Regierungspräsidium Karlsruhe  
Abt. 5 – Umwelt  
Markgrafenstr. 46

Mannheim, den 23.09.2024

– **Stellungnahme zur Genehmigung Grundwasserentnahme für das Wasserwerk Mannheim-Käfertal – Scoping-Verfahren**

Abbildung 4.2-3: Flurabstandsplan der Flächen im weiteren Umfeld der Brunnen des Wasserwerks Rauschen und des Wasserwerks Schwetzingen Hardt.

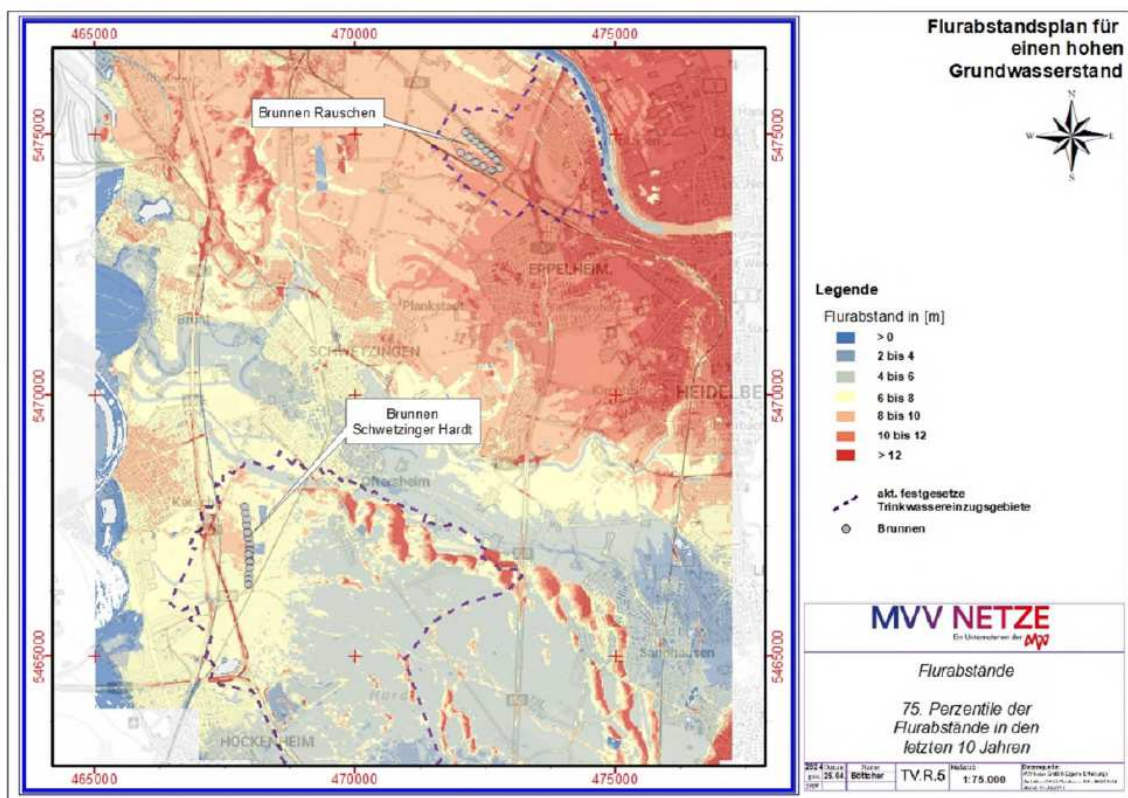
Lediglich in den Unterlagen zum WW Schwetzingen Hardt wird überhaupt ein Flurabstand in einem Flurabstandsplan (statisch) dargestellt (S. 34). Dieser bezieht sich jedoch lt. Überschrift lediglich auf einen hohen Wasserstand und nicht auf einen mittleren oder niedrigen Grundwasserstand (siehe folgende Abbildung).

Abb: Flurabstand / Grundwasserspiegel für einen hohen Grundwasserstand für das Einzugsgebiet des WW Schwetzingen Hardt, Flurabstand hier zwischen 4 und 6 m (grün) bzw. 6 und 8 m (gelb)
